标配底支架左右边板-加大拉伸成型深度的确认

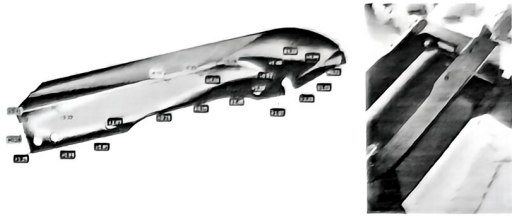
一、问题说明	附图
<p>1.1 模具供应商啸宇对G3--标配底支架左、右边板进行打样，对样件扫描结果如图：侧面拉伸、翻边后，边缘变形上翘（图中深红色部分）。根据试装情况，安装孔处变形，影响装配。</p> <p>1.2 经沟通，现有冲压工艺模具无法改善此处变形（现有工艺：落料-拉伸成型-翻边-冲孔），需增加整形模。</p> <p><u>（注：之前 G3--标配底支架左、右边板委外开发时，会上讨论确定的方式是：先不做整形，根据打样产品组装结果，后续再确定是否补报整形模。）</u></p>	
二、加大拉伸成型深度方式-确认结果	
<p>2.1 变形产生原因：2序拉伸成型在侧面边缘处形成拉伸圆角，固化了板边缘变形（见附图）；3序翻边时无法消除圆角造成的边缘外翘。</p>	
<p>2.2 经确认，加大拉伸成型深度的方式，只能使拉伸圆角外延，使变形转移到外形位置，无法直接消除。转移后变形外翘，仍影响到孔位区域。具体参考附图，H6边板深度拉伸翻边的样件状态。</p>	
三、初步评估	
<p>加大拉伸成型深度，并不能消除边缘变形；若需要改善边缘变形，需补报增加整形模。</p>

经会议评审，同意增加整形模确保成品的合格一致性。
